BMLFUW-  
UW.4.1.12/0142-  
IV/2/2014

**Verbund Hydro Power GmbH, Donaukraftwerke Oberösterreich,  
Anpassung der Wehrbetriebsordnungen, wasserrechtliches Be-  
willigungsverfahren, Bescheid**

## **BESCHIED**

Abb.: 1.1: Änderungen bei den Sedimenten durch die Hochwässer 2002 und 2013 (die Zahlen beziehen sich auf Messungen der via donau jeweils vor und nach dem Hochwasser). Solche Veränderungen im Verlauf eines Hochwassers weder in der derzeitigen noch in der beantragten WBO berücksichtigt

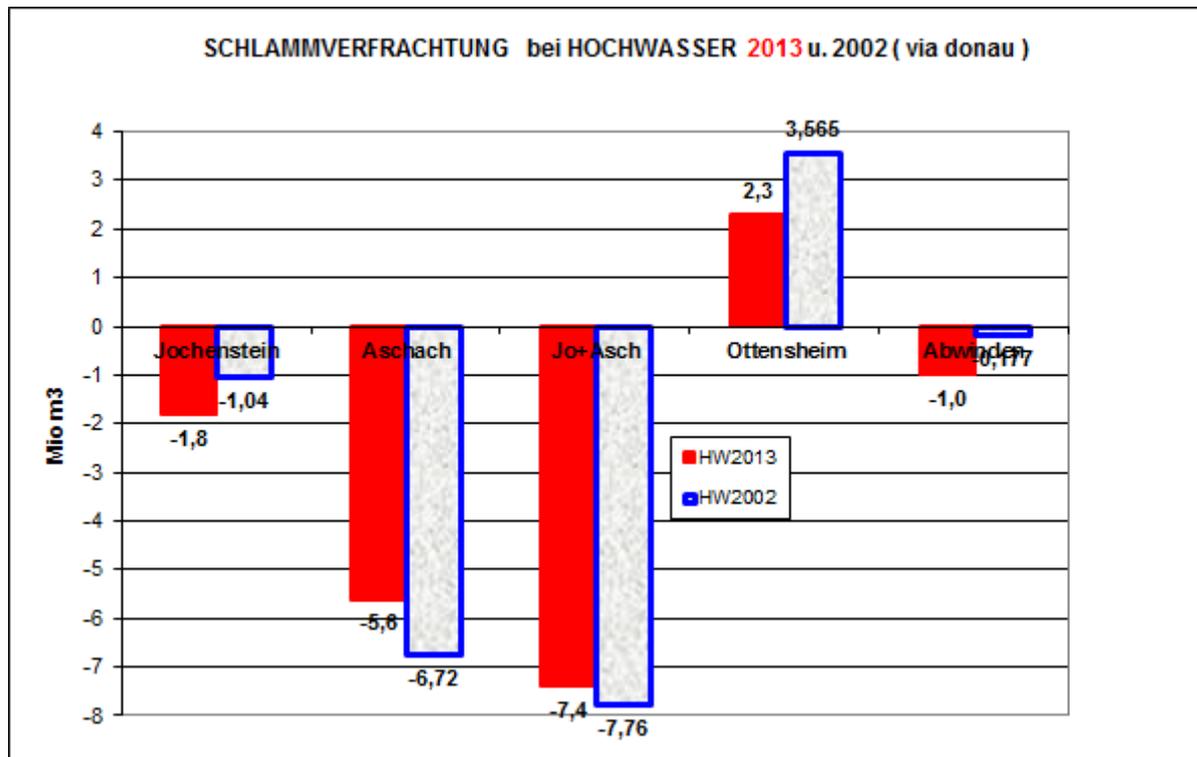
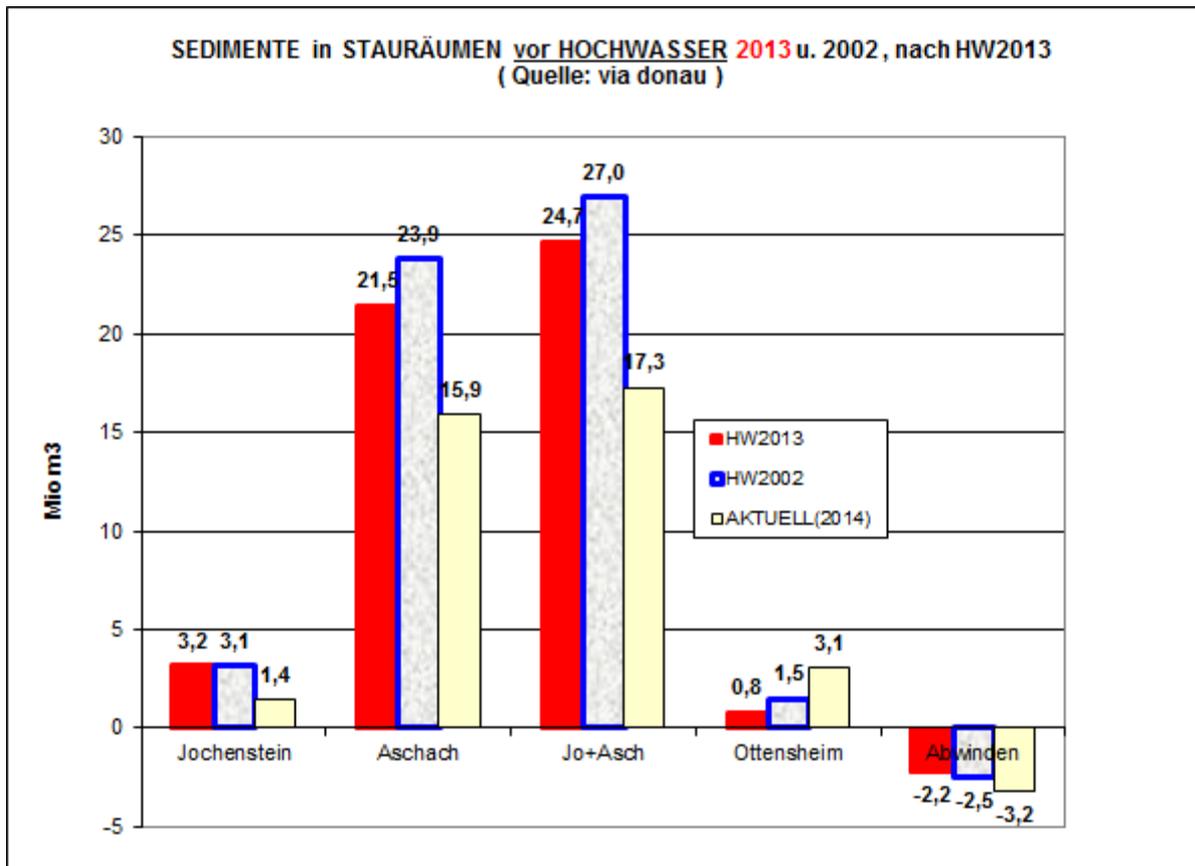
In untenstehenden Abb. 1.1 u. 1.2 sind Angaben der via donau zu den Sedimenten an der OÖ Donau zusammengefasst:

Abb.: 2.1: WBO-Vorgabe für den Oberwasserpegel beim KW Aschach über den Pegel Engelhartzell (violette Linie) und Istwerte (rote Linie)<sup>7</sup>

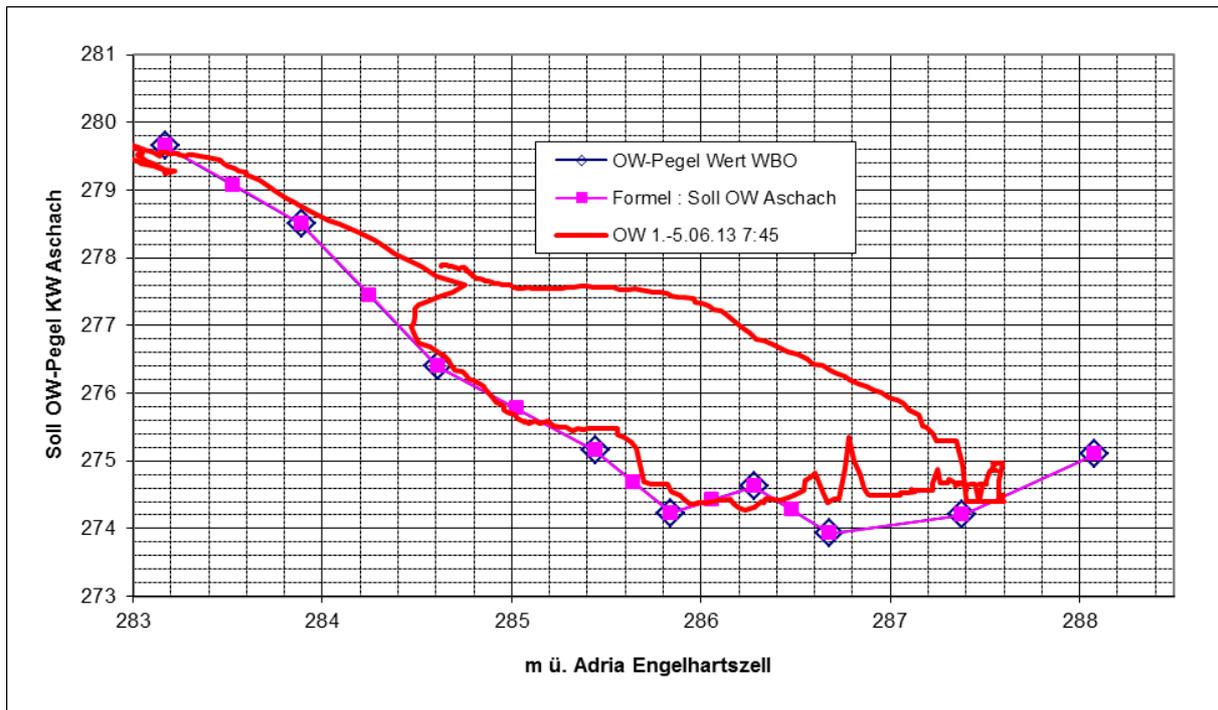
Der un stetige Sollwertverlauf bei 286,28 ist wenig plausibel und sollte daher überprüft, ggf. korrigiert oder sonst begründet werden.

Abb.: 2.2: Pegelverläufe Hochwasser 2013 und WBO-Vorgabe für den Oberwasserpegel beim KW Aschach (rot)

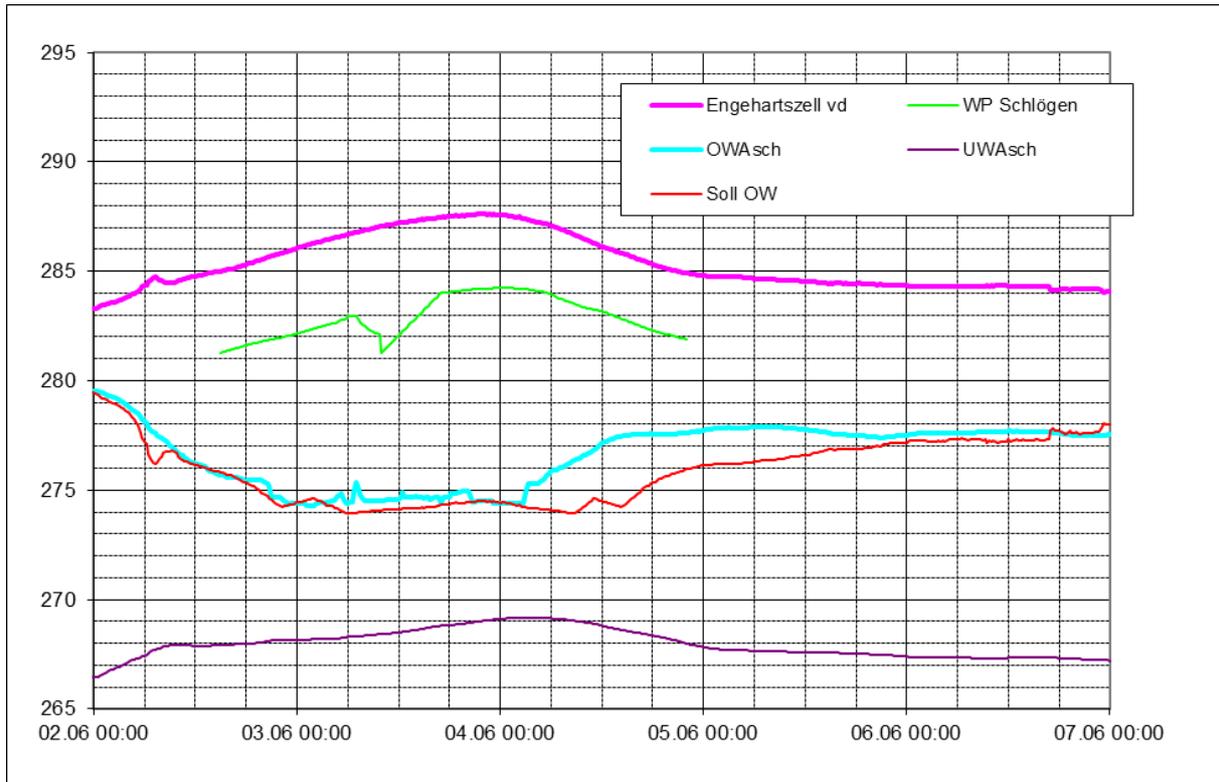
Aus Abb. 2.2 ist ersichtlich, dass oben angeführte Forderung zum Wiederanstau bereits beim Hochwasser 2013 eingehalten werden konnte.

Abb. 3.1: Hochwasser 2013, Verlauf über den Stauraum Ottensheim , tatsächliche und errechnete Pegel , Lokaleignisse<sup>8</sup>

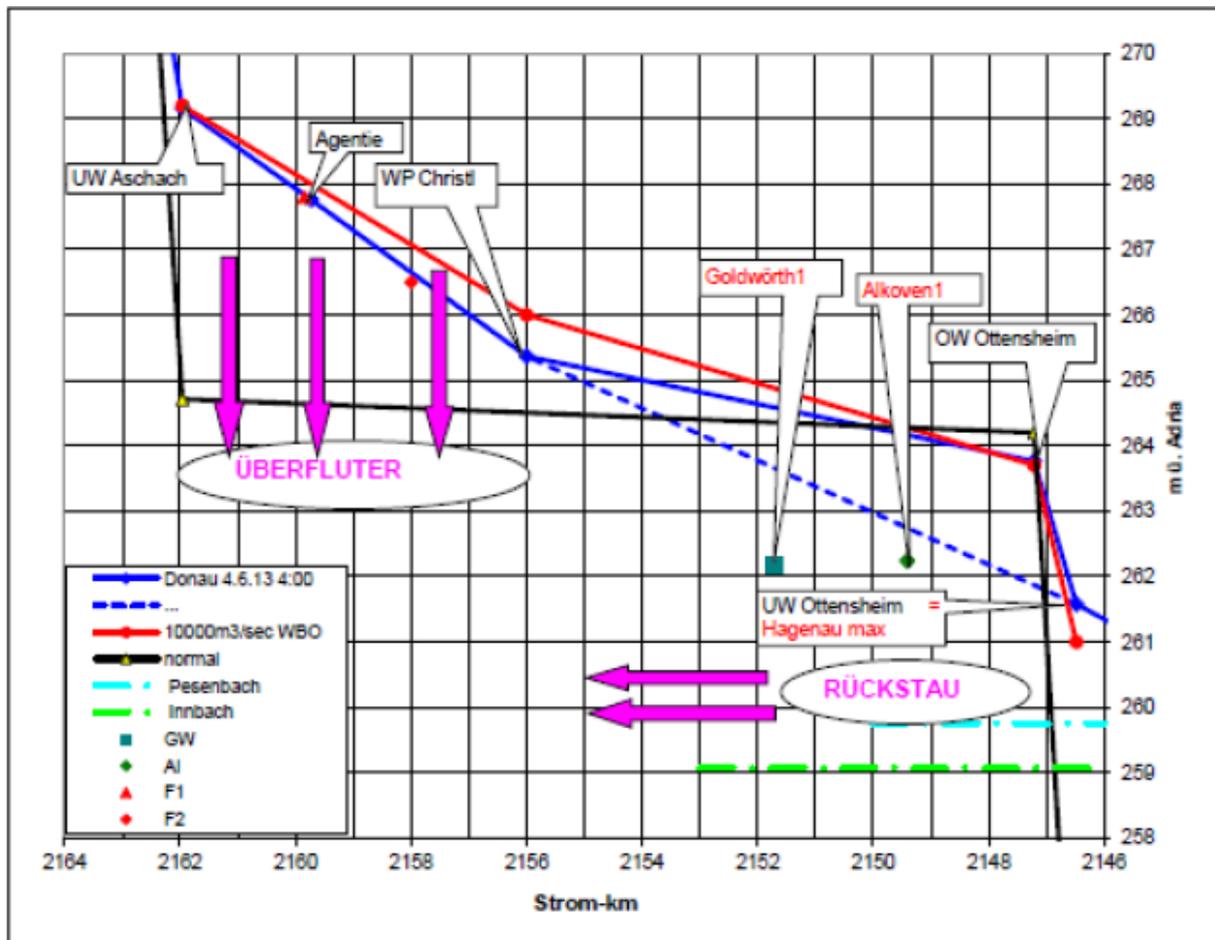
Aus Abb. 3.1 sind die Pegelverläufe über den Stauraum (schwarz bei Normalwasser, blau am 4.6.2013 um 4:00 und rot die Rechenwerte laut WBO für 10.000 m<sup>3</sup>/sec Durchfluss ) ersichtlich. Die Werte sind " ungeprüfte Rohdaten " vom Verbund. Zusätzlich sind die Maximalwerte für die Überflutung von 3 betroffenen Liegenschaften im unteren Stau-Bereich eingetragen und 2 Werte in Feldkirchen.

Abb.3.2: Pegel Stauraum Ottensheim , Verbesserung reduzierter UW-Pegel KW Ottensheim<sup>9</sup>

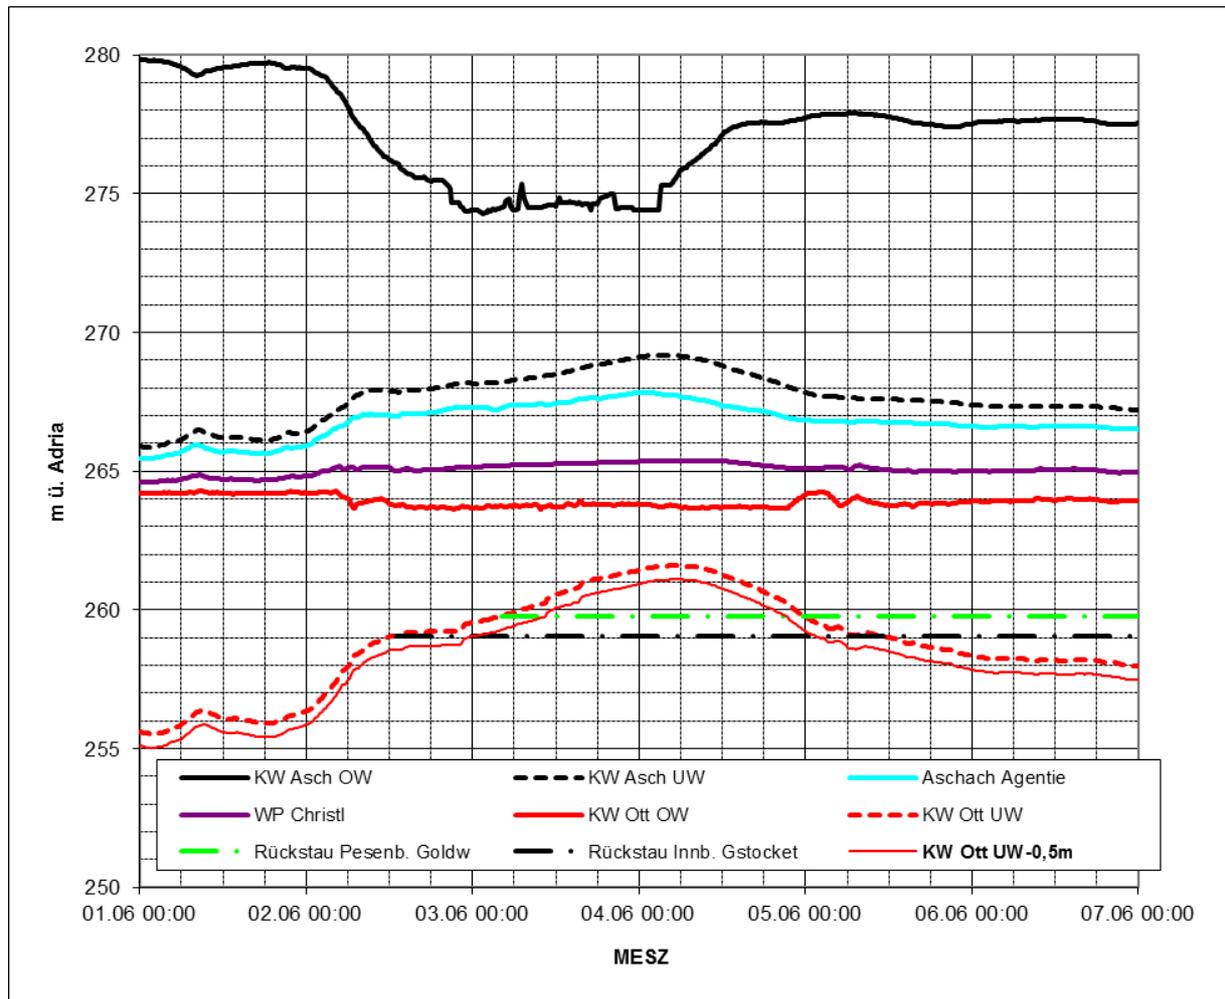
reduziert, was eine drastische Reduktion der Wassermengen im Eferdinger Becken und damit der Überflutung bedeutet hätte! Der extreme Pegelanstieg am 04.06.2013 ab ca. 00:00 im Bereich der Rodlmündung und in Ottensheim (wir vermuten, dass der Pesenbach samt Überfluter ab einem gewissen Pegel zum Rodlabfluss gedrückt wurde) wäre nicht eingetreten.

Abb.4.1 Vergleich der Pegelstände beim HW 2013 in m.ü.A. (vd: Daten von via donau)

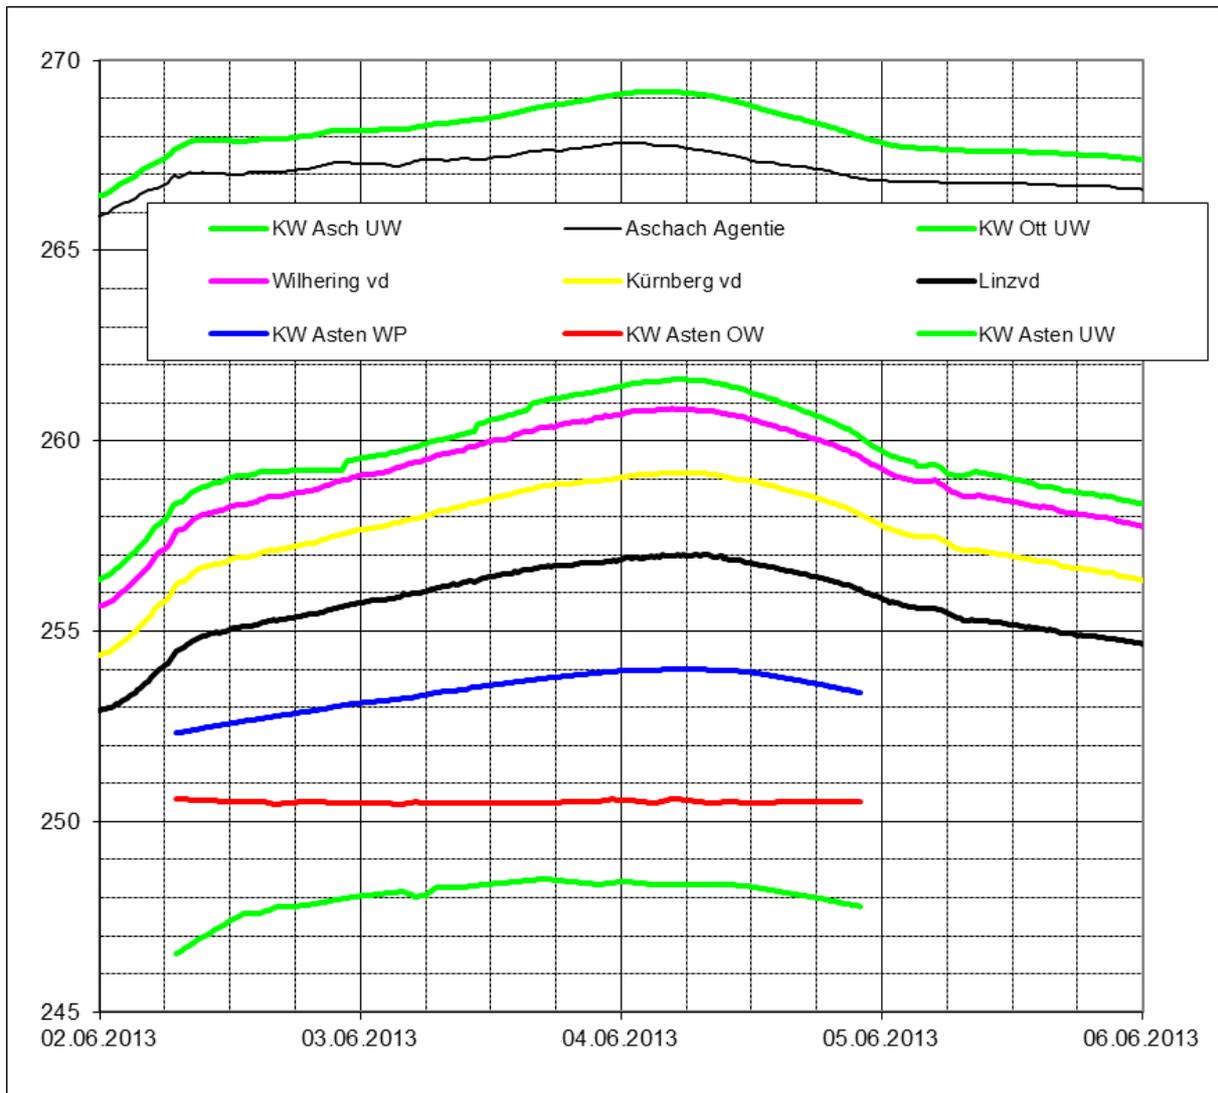
*Wie aus Abb. 4.1 ersichtlich, ist der Anstieg beim Unterwasserpegel beim KW Ottensheim im Vergleich mit den darüber- und darunterliegenden Kraftwerken Aschach und Asten extrem (ca. 2,5 mal mehr Anstieg im Zeitraum von 2.6.- 4.6.) und es wurden keine Maßnahmen zur Reduktion dieses wichtigen Pegels gesetzt.*
